NÁVRH ZMĚNY					číslo : 02/2023	
Zhotovitel:		Metrostav DIZ s.r.o.				
Komu: Statutární město Liberec				Datum: 3.12.2023		
Název akce: P+R Pastýřská, Liberec						
Způsob odeslání/ předání/datum:	poštou	E-mailem-	Faxem:	osobně		
		X		X		
Odkazy		na specifikaci:				
		na výkresy: ano				
		na rozpočtové podklady: ano				
		na jinou část smlouvy:				
Popis a zdůvodnění změny:						
<p>1) Dodávka a montáž vodoměrné šachty- zajištění zdroje pro pítka Vzhledem k tomu, že v této etapě bude provedeno pítka v opěrné zdi, je nutné realizovat vodoměrnou šachtu tak, aby mohlo být pítka napojeno na vodovodní řad a byla zajištěna jeho funkčnost.</p>						
Důvod vícepráce/méně práce	záměr objednatele	chyba v projektové dokumentaci	chyba zhotovitele	vyšší moc	jiné okolnosti	
					X	
Počet připojených listů výkresů změny: 1						
Ocenění změny:						
Celkem 95 127,38 Kč + DPH						
Nově navržená změna sjednané ceny díla 43 128 865,5 Kč + DPH			Změna času plnění:

Stavba: 22-136 PARKOVIŠTĚ PASTÝŘSKÁ ULICE - KOMUNIKAČNÍ PROPOJENÍ UL. PASTÝŘSKÁ - III. ETAPA
 Objekt: III PARKOVIŠTĚ PASTÝŘSKÁ ULICE - KOMUNIKAČNÍ PROPOJENÍ UL. PASTÝŘSKÁ - III. ETAPA
 Objekt: 131.1 PARKOVIŠTĚ
 Rozpočet: 131.1.C PARKOVIŠ

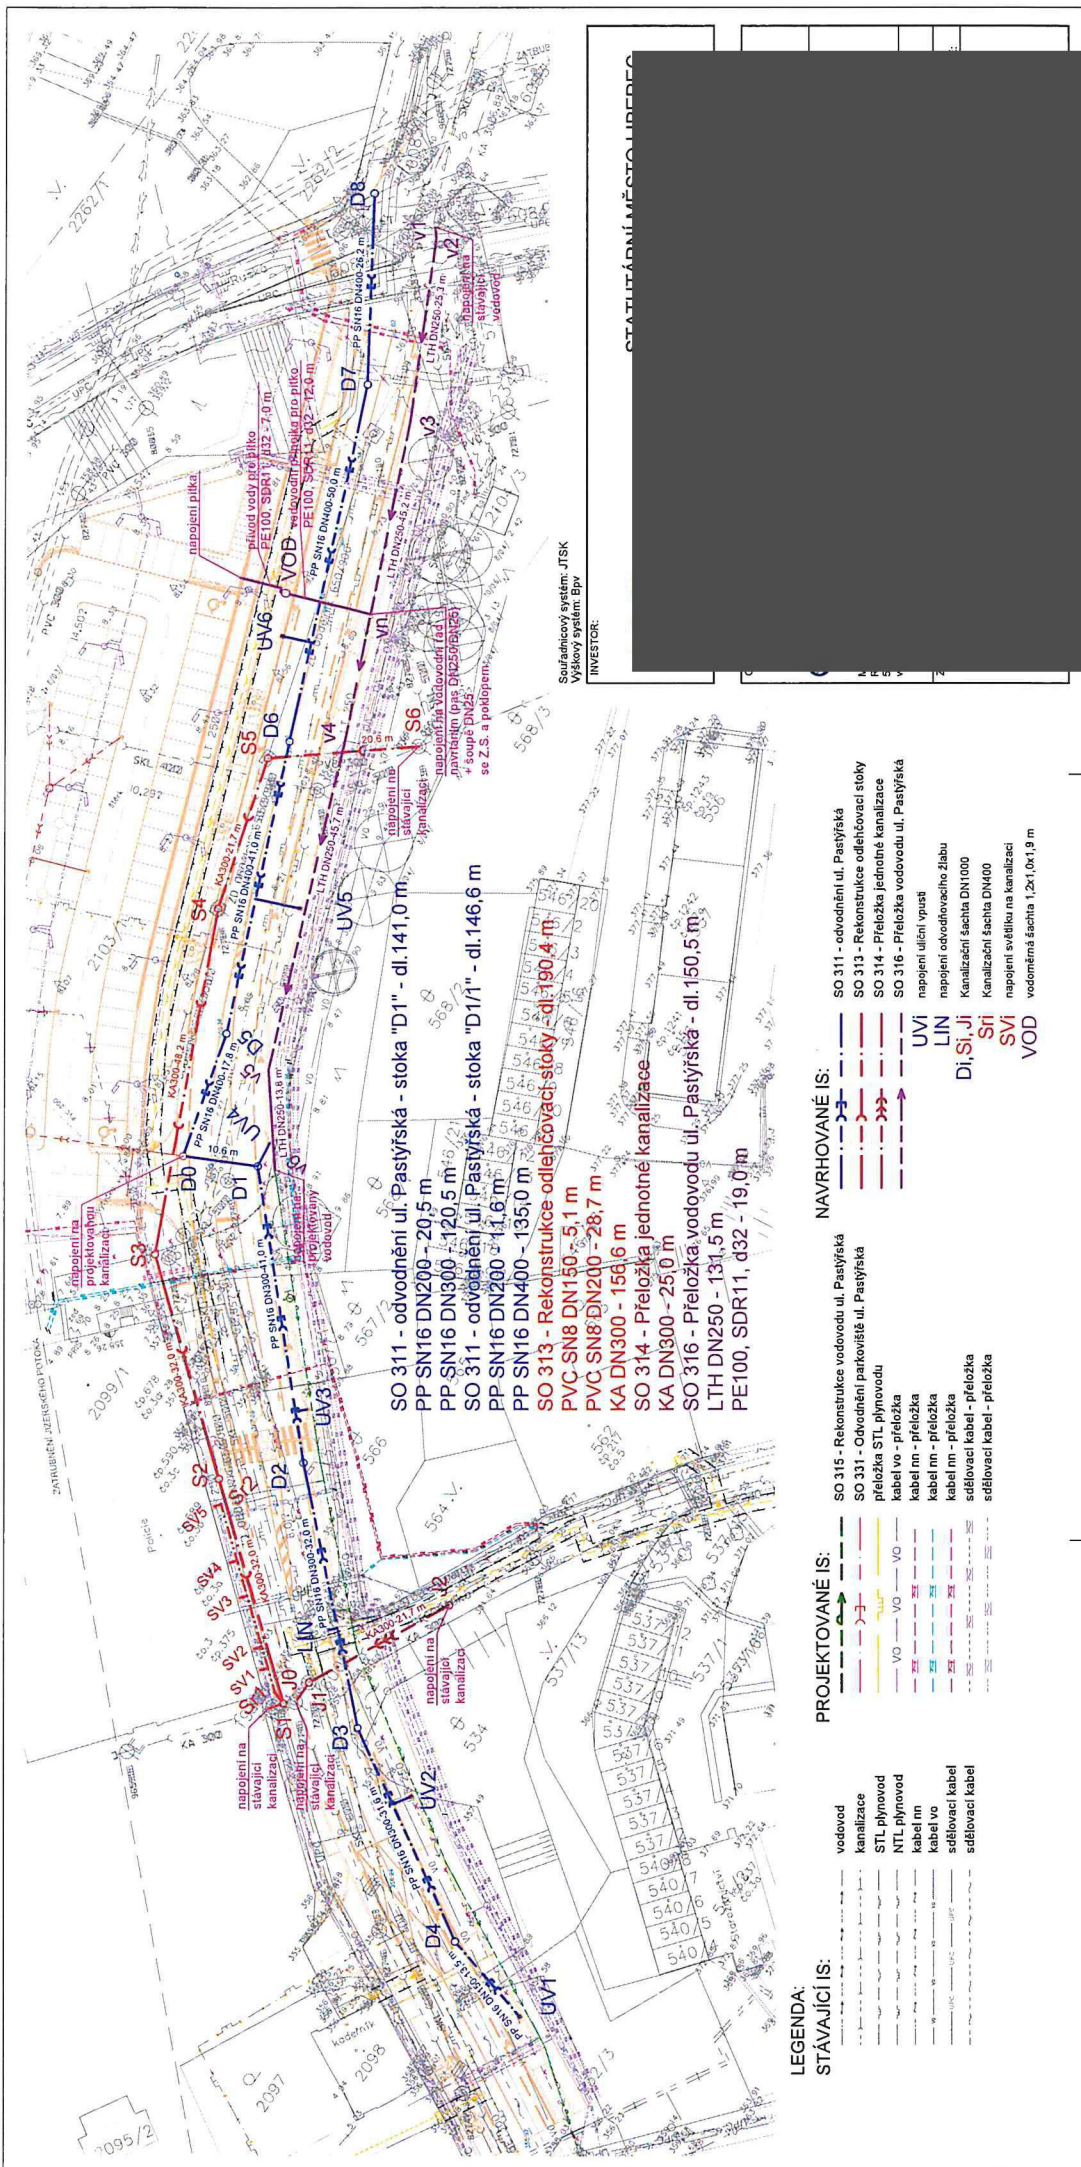
Pro připojované pítko je navržena oválná plastová samonosná vodoměrná šachta s vnitřním průměrem 1,2 m a světlou výškou 1,9 m. Šachta bude opatřena vnějšími ztužujícími žebry. Vstupní komín bude o průměru 0,6 m a výšce 0,3 m. Zakrytí bude provedeno plastovým poklopem DN600. Pod vstupním komínkem bude umístěn žebřík, popř. stupadla. Zaústění potrubí do šachty je řešeno systémovou průchodkou pro potrubí PE32.

Vodoměrná šachta bude osazena na podkladní betonovou desku tl. 150 mm z betonu C 25/30 vyztuženou KARI sítěmi.

Vodoměrná samonosná šachta 1,2'1,9 plastová s vnějšími ztužujícími žebry	kpl	1,000	65 000,00
Porizovací cena-nádrž	kus	1,000	39 000,00
Porizovací cena-Poklop DN 600 pro dané zařízení(D400), změna umístění parkovací stání	kus	1,000	5 800,00
Montáž VS+betonáž dvouplášťe	hod	6,000	2 796,00
Beton C25/30 včetně dopravy	kpl	1,000	5 500,00
Geodet vyřízení, geotechnik posouzení základové spáry	kus	1,000	2 500,00
celkem PN			65 556,00
kalkulační vzorec PN*1,17			
5%SR + 6%VR + 6%Z	%	17%	9 444,52
